Byggherre Felles Særmøte for endoskopi, skopvask, rengjøringsenhet NRH		
Dato/tid: 01 des 2023 9:00	Lokasjon: Forskningsparken, møterom Aqu	
Ansvarlig Thea Ekren Koren	Klassifiseringskode	
Beskrivelse Hei, vi ble enige i forberedelsesmøtet om å ha særmøte for rengjøringsenheten endoskopi NRH med ett møte før sommer og to møter etter sommer. Vi gjennomfører møtet i Forskningsparken, Nye OUS avklarer deltakere fra OUS.	Neste møte i serien	
Agenda		
001 <input type="checkbox"/>	Velkommen og presentasjon av deltakere Agenda 1. Velkommen og presentasjon av deltakere 2. Gjennomgang av tidligere aksjoner og presentasjon av justert løsning 3. Gruppen svarer ut omforent spørsmålene som er gitt i vedlagt excelark, obs. det er flere arkfaner i dokumentet som dere må gjennomgå og svare ut. 4. Oppsummering og veien videre 5. Evt. Deltakere i særmøte regjørinsenhet endoskopi NRH_231201.JPG	
002 <input type="checkbox"/>	Gjennomgang av tidligere aksjoner og presentasjon av justert løsning Det er utarbeidet en ny løsning for arealet til rengjøringsenheten for fleksible skop NRH som er utsendt gruppen i forkant av møtet og gjennomgås i dag. Gruppen mener ny løsning er god og ivaretar flyt og funksjo

Etasje U1

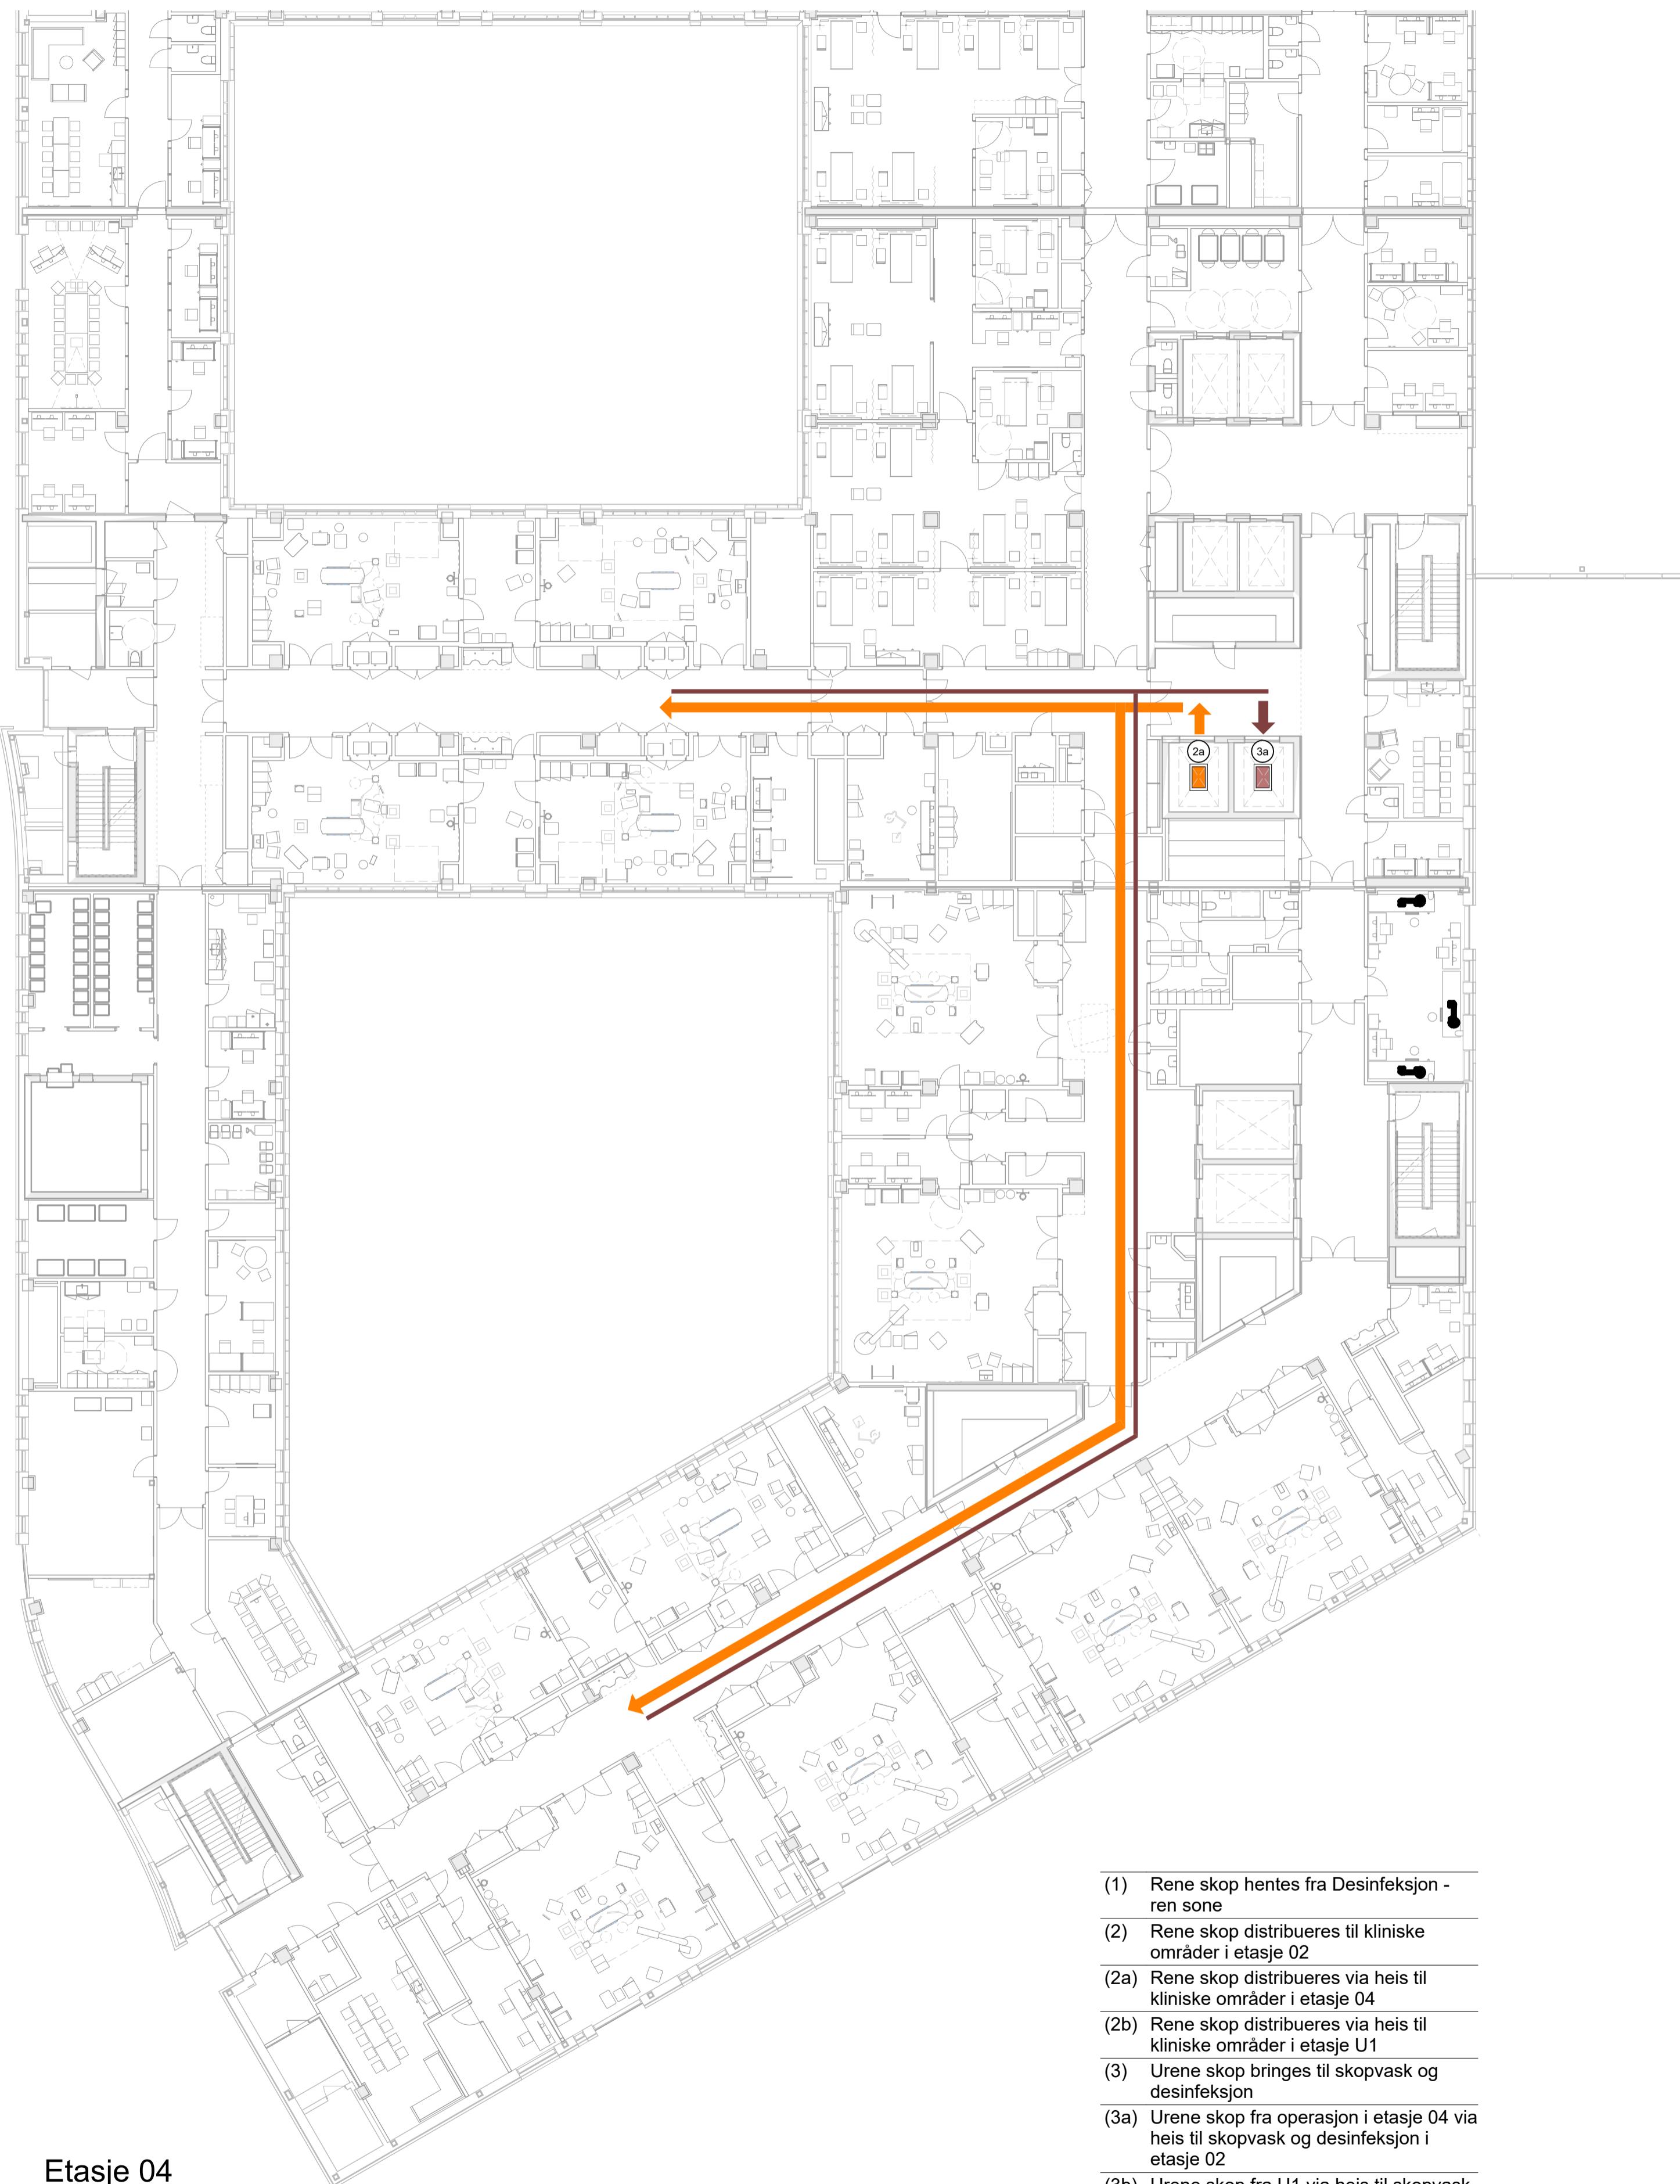
- (1) Rene skop hentes fra Desinfeksjon - ren sone
- (2) Rene skop distribueres til kliniske områder i etasje 02
- (2a) Rene skop distribueres via heis til kliniske områder i etasje 04
- (2b) Rene skop distribueres via heis til kliniske områder i etasje U1
- (3) Urene skop bringes til skopvask og desinfeksjon
- (3a) Urene skop fra operasjon i etasje 04 via heis til skopvask og desinfeksjon i etasje 02
- (3b) Urene skop fra U1 via heis til skopvask og desinfeksjon i etasje 02
